EZ/ZP-5/2017

dot.: postępowania o udzielenie zamówienia publicznego w trybie przetargu nieograniczonego na kompleksową modernizację energetyczną budynku Centralnego Instytutu Ochrony Pracy – Państwowego Instytutu Badawczego

WYJAŚNIENIA

SZCZEGÓŁ ŚCIANY PRZY OKNIE
RZUT 1:10

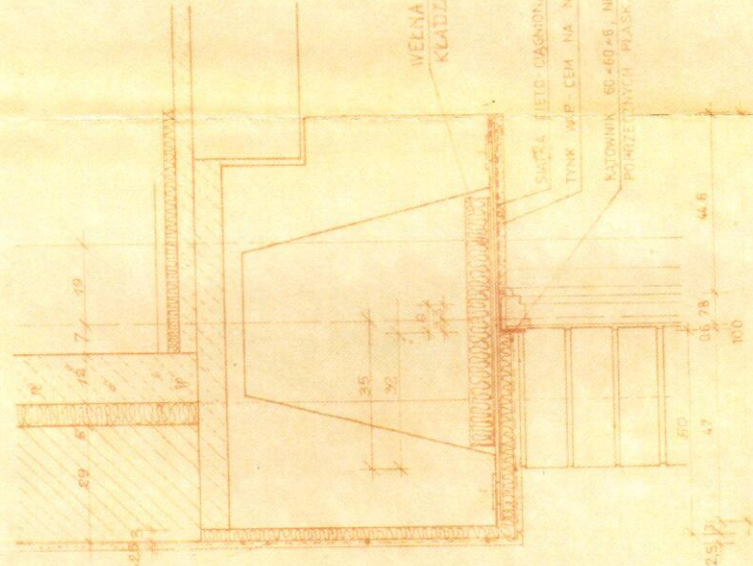
Pytanie 20 - Po całej długości nadproża od strony zewnętrznej jest widoczny metalowy element (płaskownik), czy należy go usunąć (wyciąć lub wyrwać)? Może to być część jakiegoś elementu konstrukcyjnego - czy w tym wypadku należy ten element zabezpieczyć antykorozyjnie?

Odpowiedź: W posiadanej przez Zamawiającego dokumentacji jest rysunek szczegółu nr 21, pokazującego lokalizację kątownika. Stalowy kątownik mógł służyć do montażu okien w strefie izolacji termicznej lub stabilizacji zestawu okien w jednym otworze, itp. Wykonawca na etapie przygotowania projektu zobowiązany jest ocenić zasadność pozostawienia kątownika, sposobu jego zabezpieczenia i likwidacji mostków termicznych (w załączeniu rysunek – szczegół 21, przekrój przez okno).
